Subject: RE: RB Harju I - Gaasitorustiku projekt

Oleme materjalid üle vaadanud ning palume korrigeerida gaasitorustiku projekti.

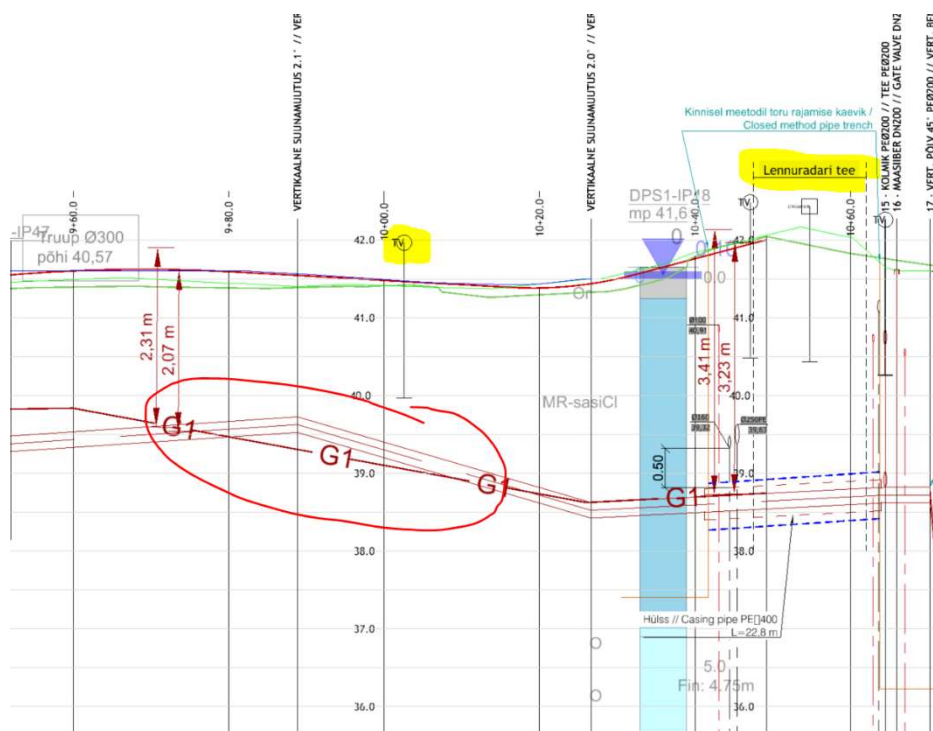
- Palume lisada EHRi ka asendiplaani ning pikiprofiili dwg failid.
- Palume kontrollida ning vajadusel täpsustada/korrigeerida gaasitorustiku paiknemist enne Lennuradari ristmiku. Võrreldes pikiprofiiliga, mille varasemalt üle vaatasime on nüüd gaasitorustiku paiknemine ühes kohas kõrgemal ca 40cm.

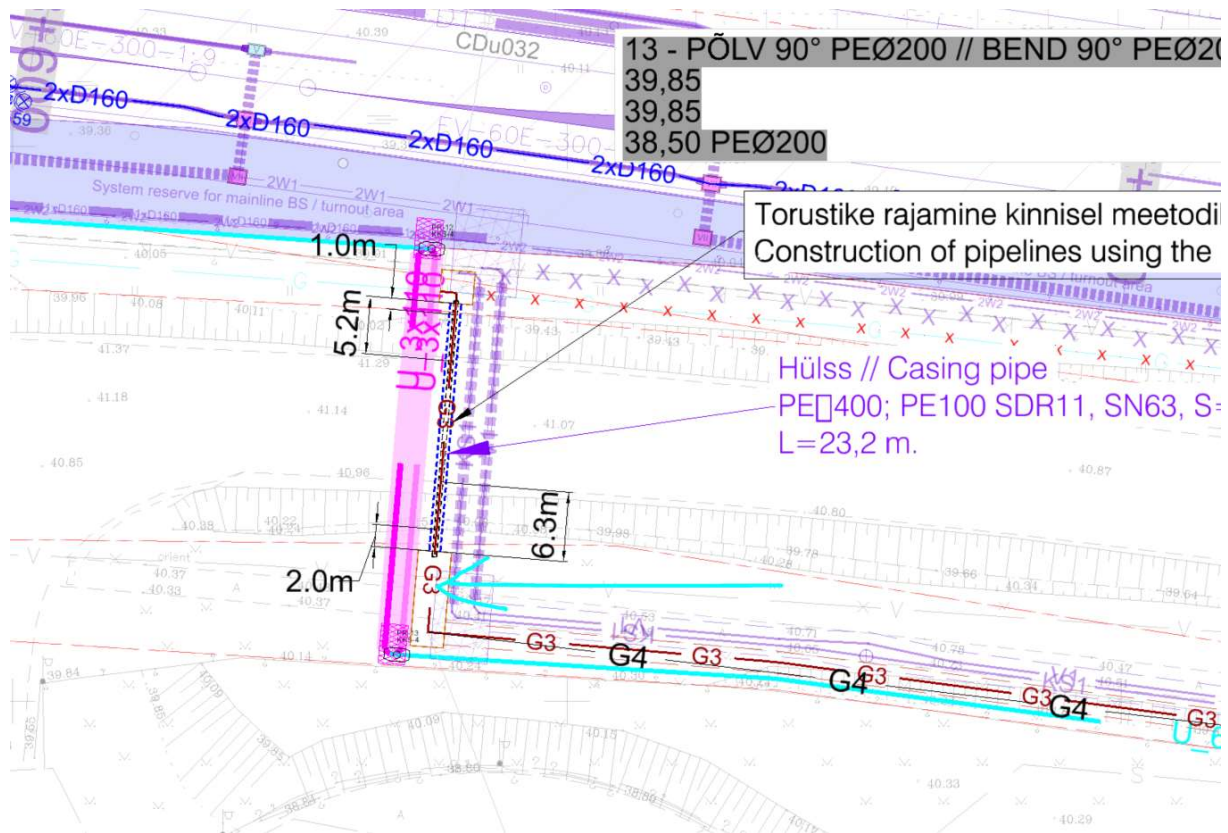
- Palume pikendada gaasitorustiku kaitsehülssi pikkust ristumisel riigiteega Suur-Sõjamäe tn 70 kinnistuga külgneval alal. Võimalusel lähtuda kaitsehülssi pikkuse osas vee- ja kanalitrassi hülssi pikkustest.

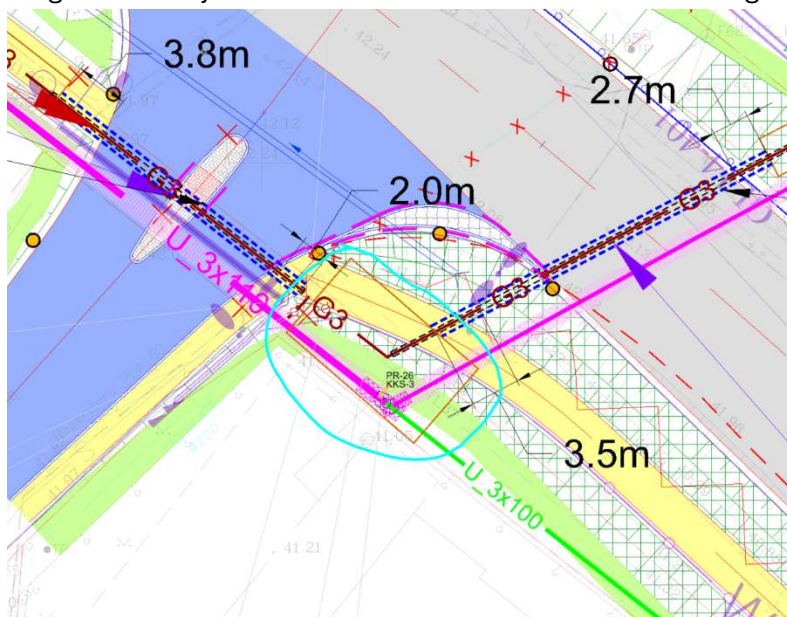
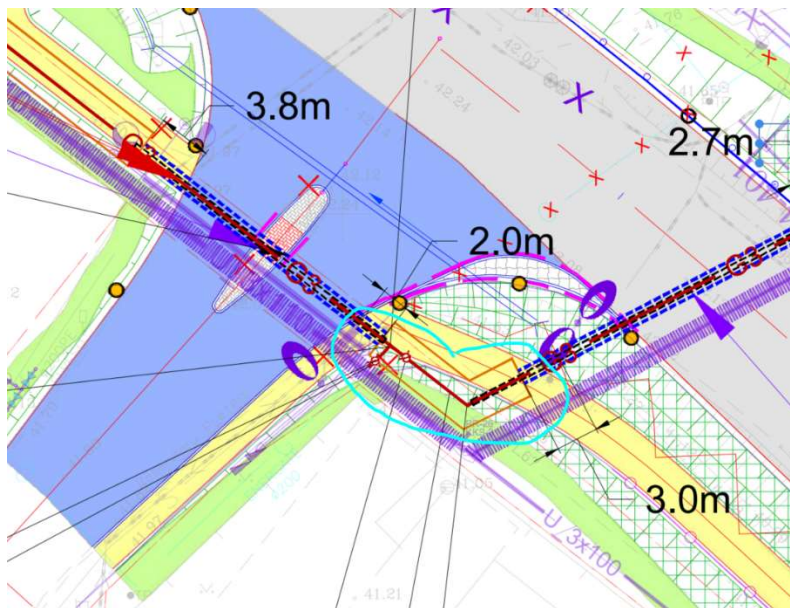
- Palume kontrollida asendiplaani dwg faili ja pdf faili vastavust

Dwg failis on kajastatud Lennuradari riste asukohas teistsugune kaeviku kontuur.
